保安規定における図表の加工事業変更許可申請書及び設工認申請書との反映項目確認

保安規定変更申請 変更後の図表における凡例
 補正申請により記載を見直す箇所：

別図5

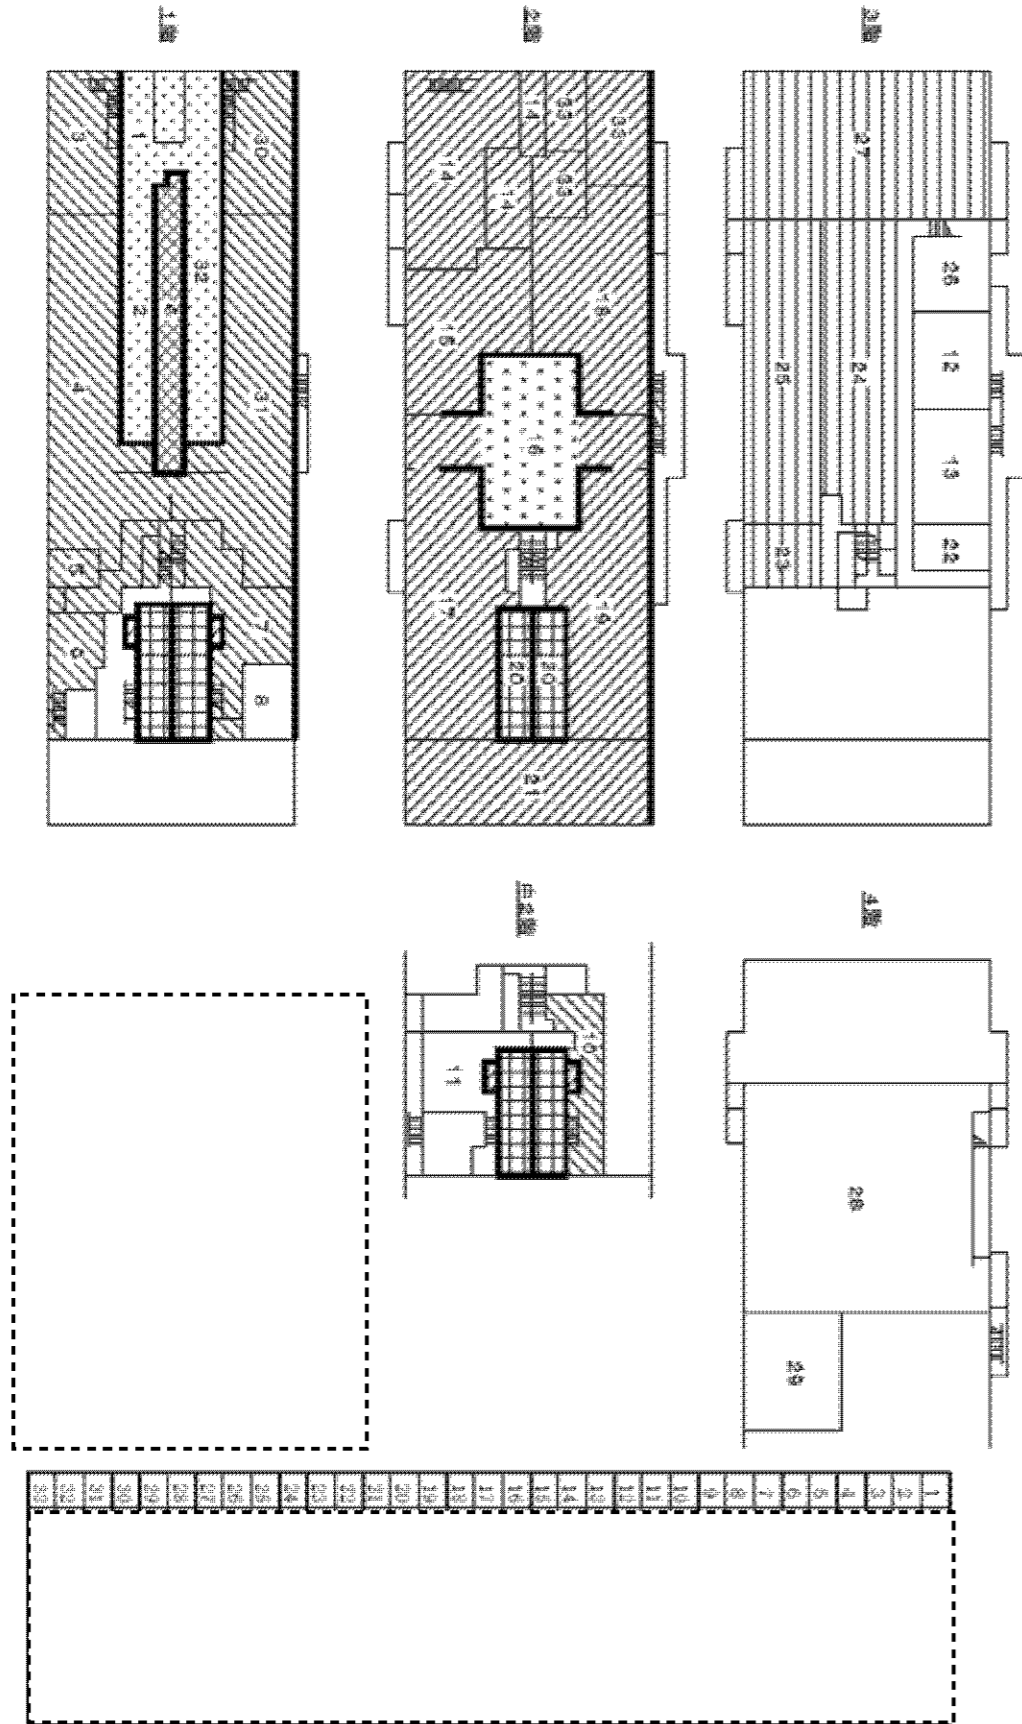
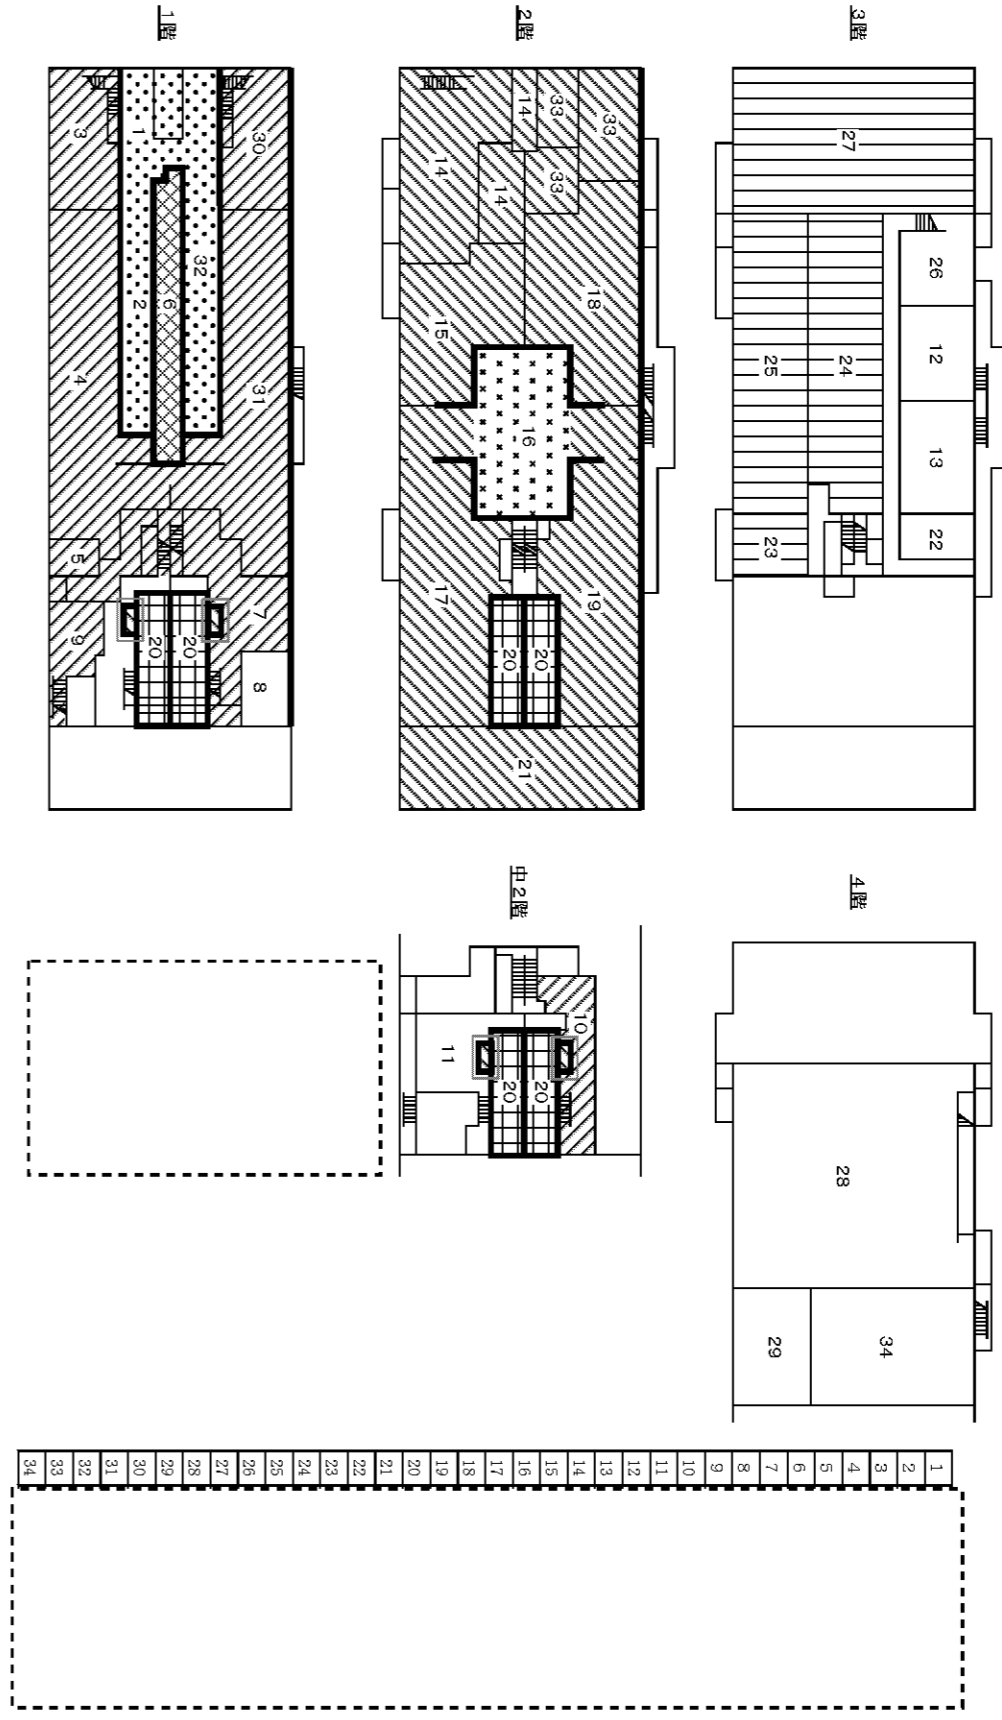
別図5では、加工事業変更許可申請書及び設工認申請書に基づき臨界安全管理上の領域を示している。

保安規定変更申請にて「34 空調施設」を記載しているが、当該室は臨界安全管理の領域には含まれず建物内の室名称を明確化するものである。

設工認申請において臨界隔離壁の仕様に「(厚さ30.5 cm以上)のコンクリート」との記載があるが、建物の仕様を明確化するものである。

第2-4領域の一部について、記載を適正化する。

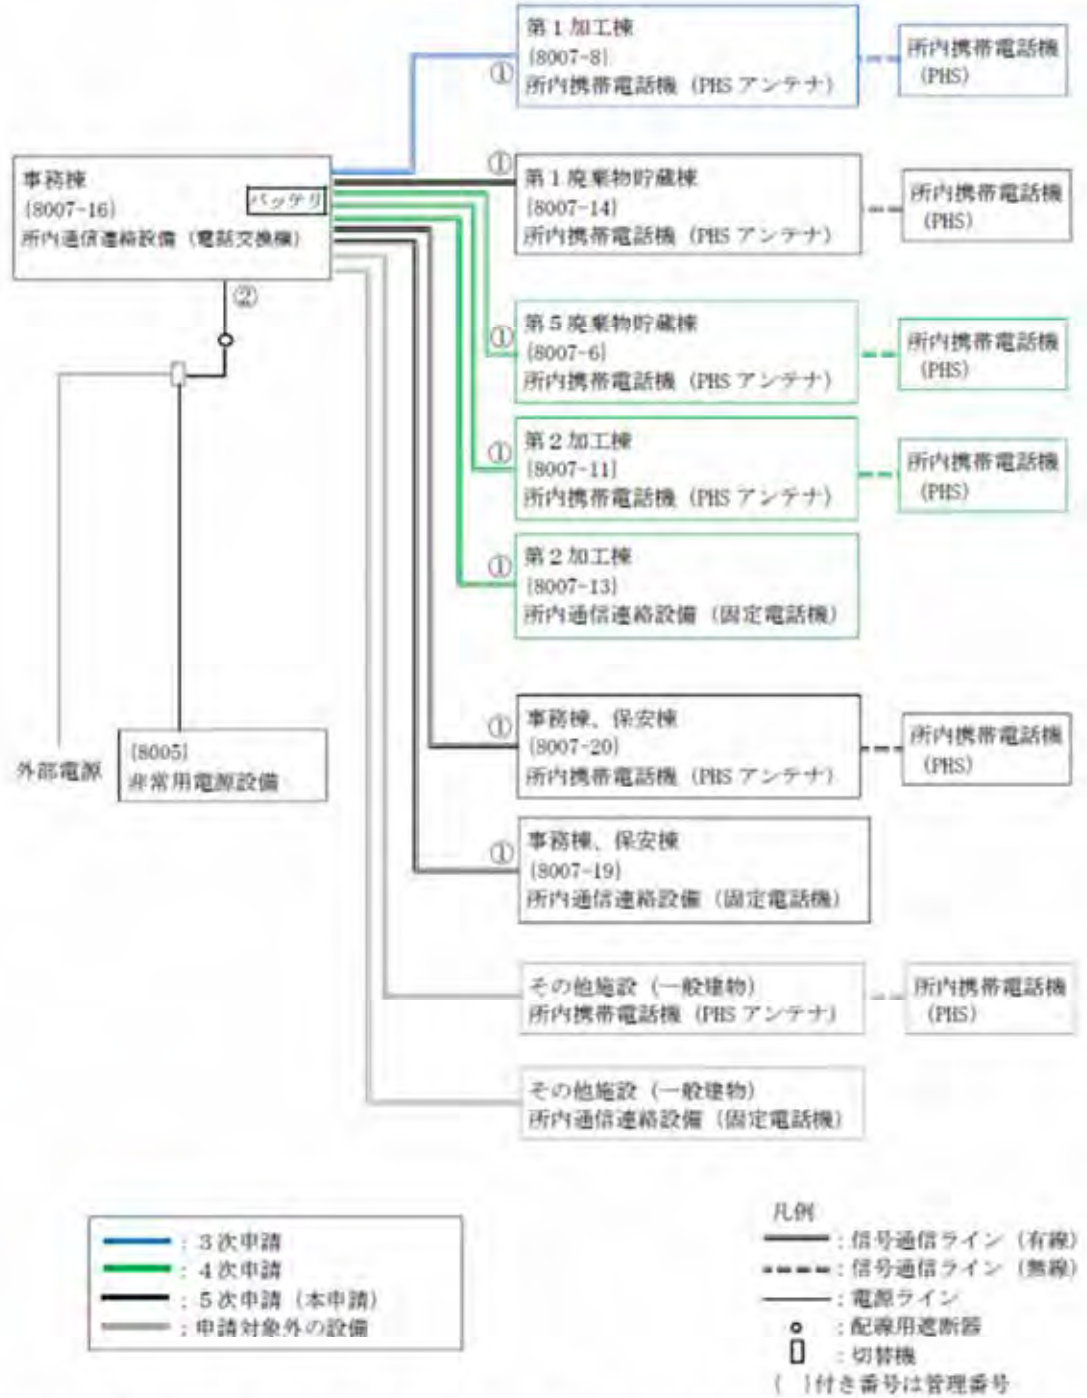
非常用通信機器の一部については、加工施設の技術基準に関する規則の要求事項を踏まえて設工認申請書において詳細化したものとしている。
